Mission régionale d'autorité environnementale
OCCITANIE

**Avis
sur la création d'une centrale photovoltaïque au sol à
FONSORBES (31)**

N°Saisine : 2025-015213

Avis émis le 02 octobre 2025

Figure 2 : plan de masse du projet (source : étude d'impact).

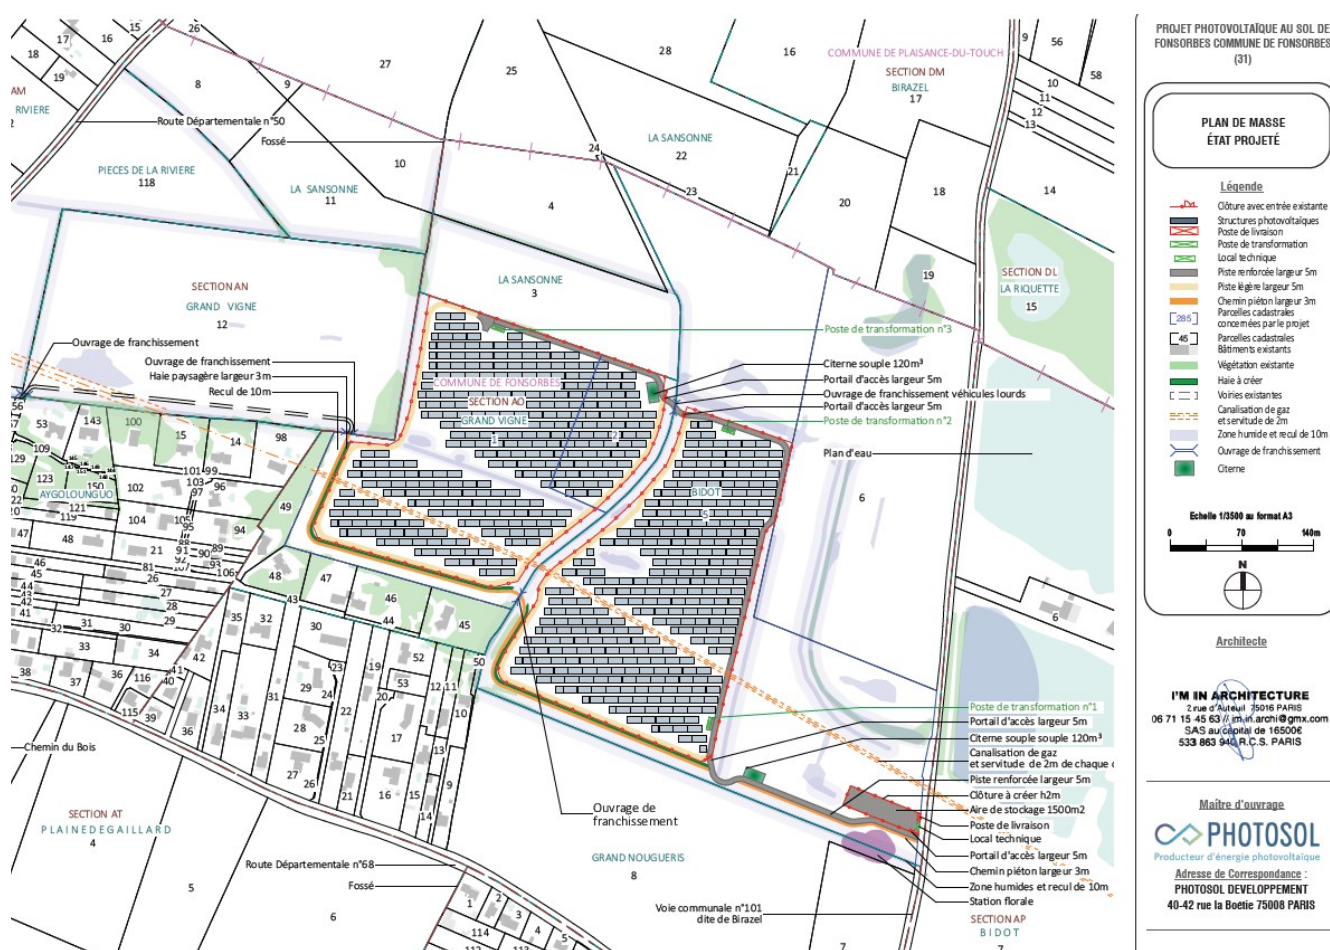
L'ensemble des éléments du projet inclut (cf. figure 2) :

- 21 852 panneaux photovoltaïques d'une puissance unitaire de 570 Wc disposés en deux îlots, le point bas des panneaux est à 1,1 m du sol et le point haut est à 3 m. Une distance inter-rangée de 3 m est prévue ;
- la création d'une piste légère maintenue enherbée, d'une largeur de 5 m et d'une longueur totale de 1 304 ml ;

- la création d'une piste lourde de 5 m de largeur, en sables et graviers concassés, d'une longueur de 886 ml ;
- deux réserves incendie d'un volume unitaire de 120 m³ ;
- un poste de livraison, d'une surface d'environ 18,2 m² et d'une hauteur de 3 m ;
- trois postes de transformation, d'une surface unitaire de 30,5 m² et d'une hauteur de 2,9 m ;
- un local technique d'une surface d'environ 15,25 m² et d'une hauteur de 3 m ;
- une clôture d'une hauteur de 2 m et d'une longueur totale de 2 197 ml, équipée de passages à petite faune ;
- la mise en œuvre de débroussaillage sur une profondeur de 20 m à partir des premiers panneaux ;
- le raccordement au réseau électrique public jusqu'au poste source de Seysses situé à environ 1,7 km au sud du site d'implantation (tracé majoritairement sous voiries).

Figure 3 : parcelles concernées par des mesures de gestion favorable à l'avifaune (source : étude d'impact).

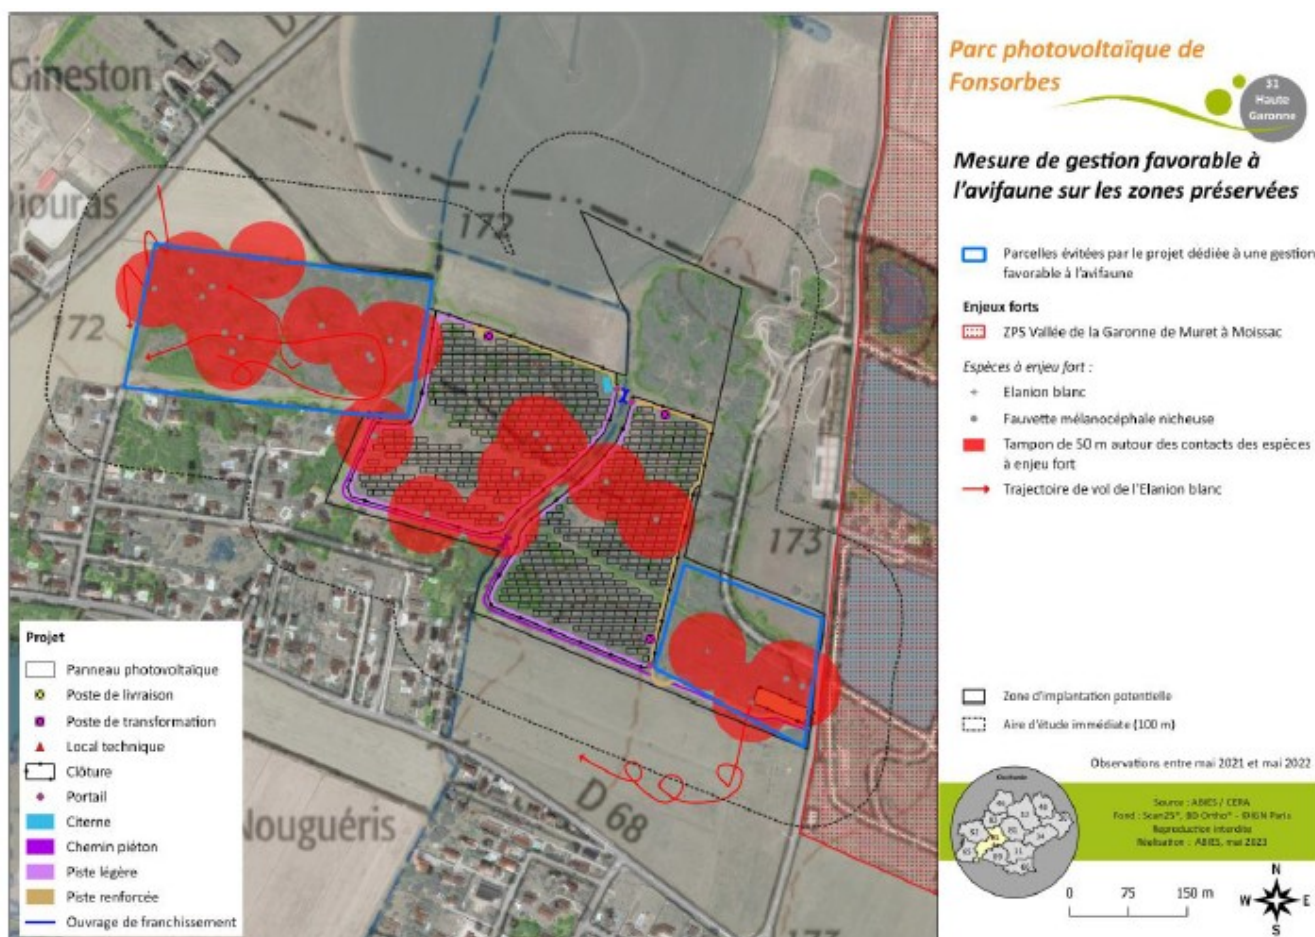
La MRAe note toutefois que la mise en œuvre des mesures de gestion différenciée en mosaïque prévues dans la mesure de réduction NA-R12 est conditionnée à la maîtrise foncière de ces parcelles qui n'est pas explicitée dans l'étude d'impact. Par ailleurs, ces mesures visent à maintenir des habitats existants et fonctionnels sans réduire pas les impacts dus à la destruction des habitats situés dans l'emprise du projet et identifiés dans l'étude d'impact comme d'enjeu fort (cf. figure 3). La MRAe considère que le projet porte atteinte à des habitats de reproduction d'espèces protégées d'enjeu fort (Fauvette mélanocéphale) dans un contexte où ces habitats sont de plus en plus menacés. En conséquence, elle estime que les incidences résiduelles concernant l'avifaune restent modérées et que des mesures complémentaires doivent être proposées.

Afin de démontrer l'absence d'incidence résiduelle significative, la MRAe recommande de compléter les mesures d'évitement, de réduction voire de compensation en faveur de l'avifaune, notamment des passereaux patrimoniaux nicheurs dont la Fauvette mélanocéphale (espèce protégée à enjeu fort).
